令和元年 7 月 24 日付け、原規規発第 1907243 号をもって設置変更許可を受け、令和元年 9 月 24 日付け総室発第 69 号をもって設置変更許可を申請（令和 2 年 11 月 16 日付け総室発第 78 号、令和 3 年 2 月 19 日付け総室発第 109 号、令和 3 年 10 月 15 日付け総室発第 61 号で一部補正）している東海第二発電所の発電用原子炉設置変更許可申請書の添付書類八の記載のうち、下記項目の記述及び関連図面等を次のとおり変更又は追加する。

1.9.10 発電用原子炉設置変更許可申請（令和 3 年 6 月 25 日申請）に係る安全設計の方針

東海第二発電所圧縮減容装置 適合のための設計方針 (既許可と圧縮減容装置設置に伴う設計方針の比較) 【安全設計に関する説明】

第7.3-1図 固体廃棄物処理系統概要図

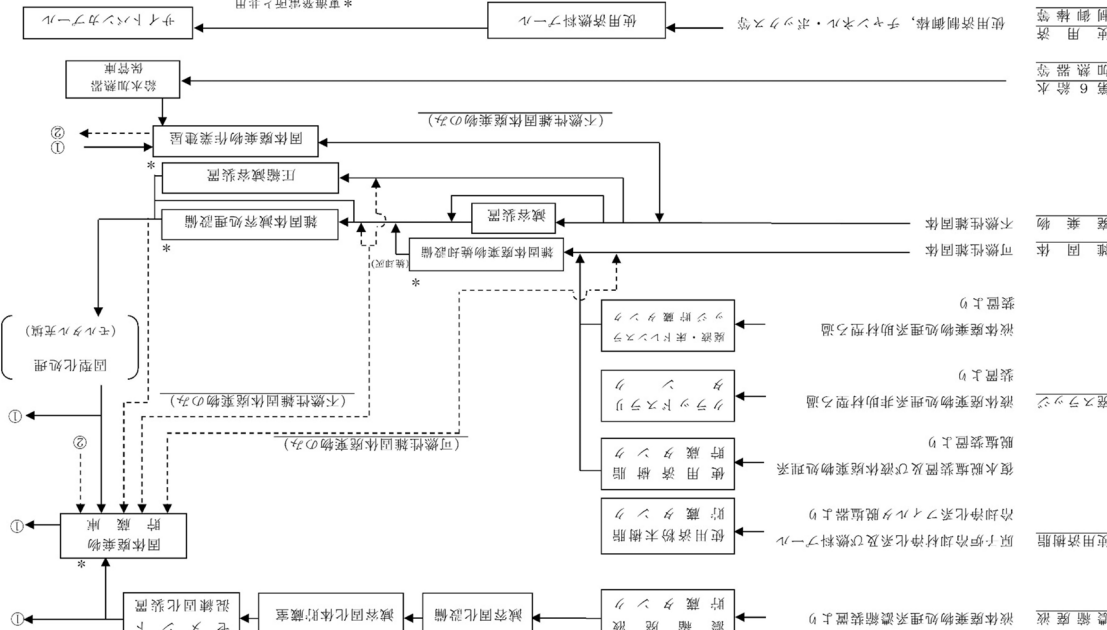
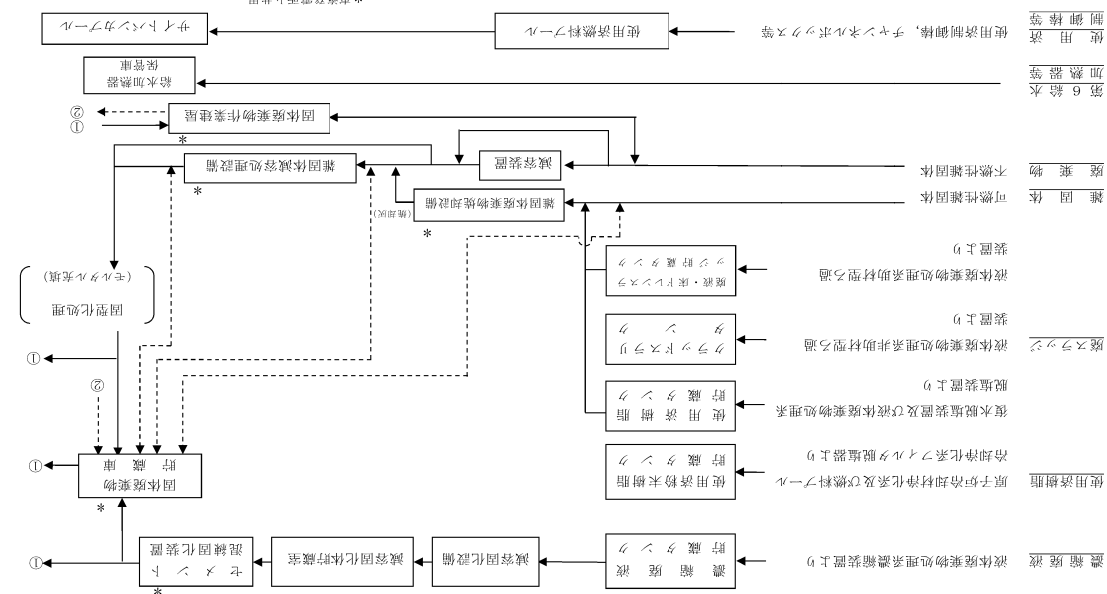
記載の適正化
